**INFORME DE ACCESIBILIDAD**

**Instituto Nacional de  
Administración Pública (INAP)**

**CALLE ATOCHA, 106  
MADRID**

Análisis de la accesibilidad del entorno laboral del Instituto Nacional de Administración Pública (INAP). Calle Atocha, 106. Madrid.

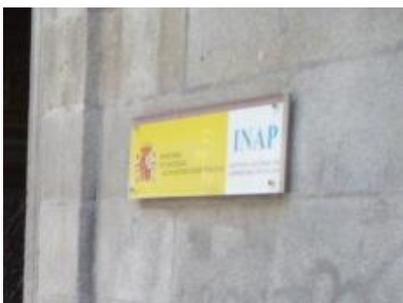
El acceso principal al edificio se realiza por puertas de tipo abatible y posteriormente, existen unas puertas cortavientos. Ambas se encuentran abiertas en horario de actividad y son correctas en dimensiones de paso.

Como ya se ha comentado, el pavimento de adoquines previo a la puerta dificulta la deambulación por no presentar superficie lisa y puede resultar deslizante en mojado, por lo que se ha recomendado su sustitución por otro pavimento de superficie lisa, dura y antideslizante.

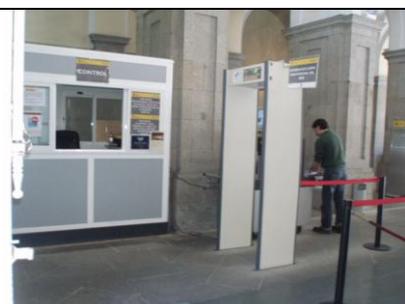
La puerta consta de dos hojas de apertura abatible hacia el exterior. Las hojas de la puerta son de 70 cm. de anchura por lo que es preciso proceder a la apertura de las dos hojas para que la anchura de hueco libre de paso sea accesible (80 cm.).

Existe otro acceso a nivel de la planta 1ª, situado en la Calle Santa Inés (fachada Oeste). Este acceso está cerrado y sin uso, ya que existe una escalera descendente bajo la puerta no complementada por ningún otro medio accesible.

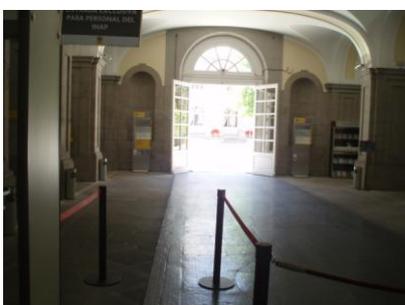
El edificio dispone en el vestíbulo de entrada de un punto de control con una zona de mostrador no rebajado para permitir el alcance de un usuario en silla de ruedas o de baja estatura. No se dispone de bucle magnético. Existe personal de atención al público para el paso del control. Las cintas colocadas para conformar las filas del público no son detectables por el bastón del ciego en su base.

La iluminación del vestíbulo resulta insuficiente.

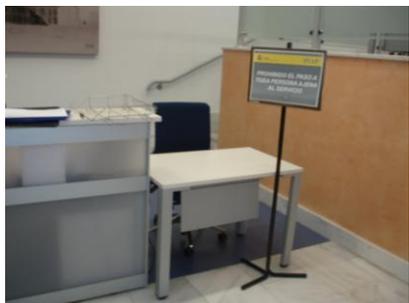
Junto al vestíbulo de entrada se encuentra la dependencia de "Información y Registro", a la cual se accede por un paso en ligera rampa de características adecuadas.

La placa identificativa de la estancia presenta insuficiente contraste de color entre la letra y el fondo y la información se ofrece tan solo de forma visual.

La puerta de entrada presenta una anchura de paso aceptable, 78 cm. (< 80 cm.) aportado por una sola de las dos hojas de que consta, aunque se recomienda, a ser posible, la permanencia de las dos hojas abiertas.

En el interior se dispone de mostrador con una zona rebajada, aunque no permite la aproximación frontal del usuario de silla de ruedas. No se dispone de bucle magnético.

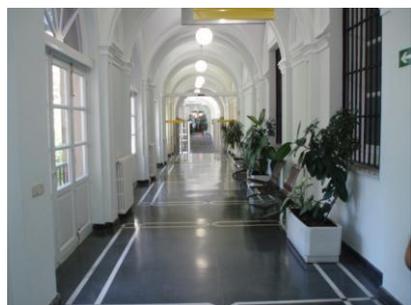
Los paneles informativos del edificio presentan, en general, buen contraste de color figura- fondo pero el tamaño de letra resulta insuficiente en los carteles que no permiten el acercamiento para su lectura (señalización direccional colgada).

La información se ofrece solo de forma visual (no táctil).

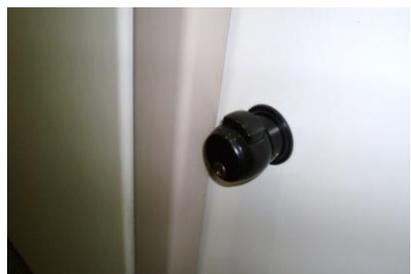
La mayoría de las puertas de acceso a dependencias presentan dos hojas. Los **huecos de paso** tienen dimensiones superiores a 80 cm., tan solo abriendo las dos hojas de que consta cada puerta.

Los picaportes de estas puertas son adecuados, aunque pueden resultar enganchables.

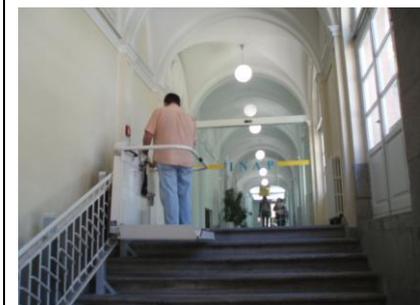
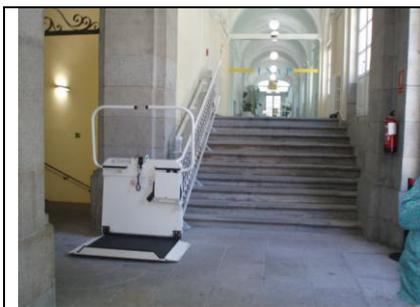
Puntualmente, en algunas puertas de los pasillos que conectan diferentes áreas, existen huecos de paso de 65 cm. (muy estrechos) por no encontrarse abiertas las dos hojas de la puerta.

El acceso a la terraza de la cafetería resulta inaccesible por la existencia del bastidor inferior de madera de la puerta y un pequeño resalte en la piedra de la base.

El acceso a la terraza de la cafetería debe ser corregido mediante la eliminación del obstáculo inferior de madera y rebajado el resalte en la piedra de la base.

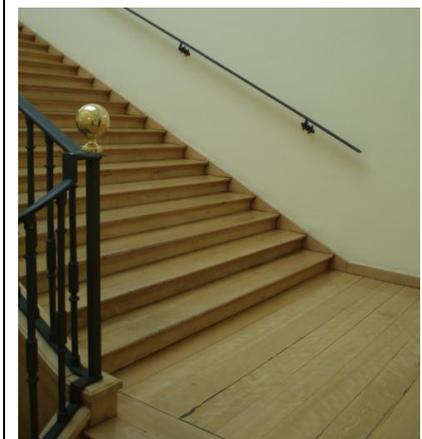
La anchura de las escaleras es adecuada. Disponen de pasamanos solo en uno de los lados.

Ninguna de las escaleras dispone de pavimento táctil en los embarques que ayude a localizar el inicio y fin de la escalera a personas ciegas o con resto visual.

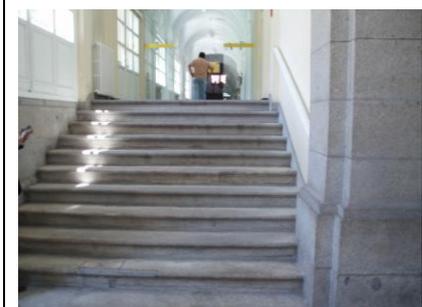
Las escaleras junto al ascensor situado en el extremo del ala Este presentan pavimento deslizante, incómoda proporción huella- tabica y dos escalones sueltos en la meseta.

La anchura de las escaleras es adecuada. Disponen de pasamanos en ambos lados.
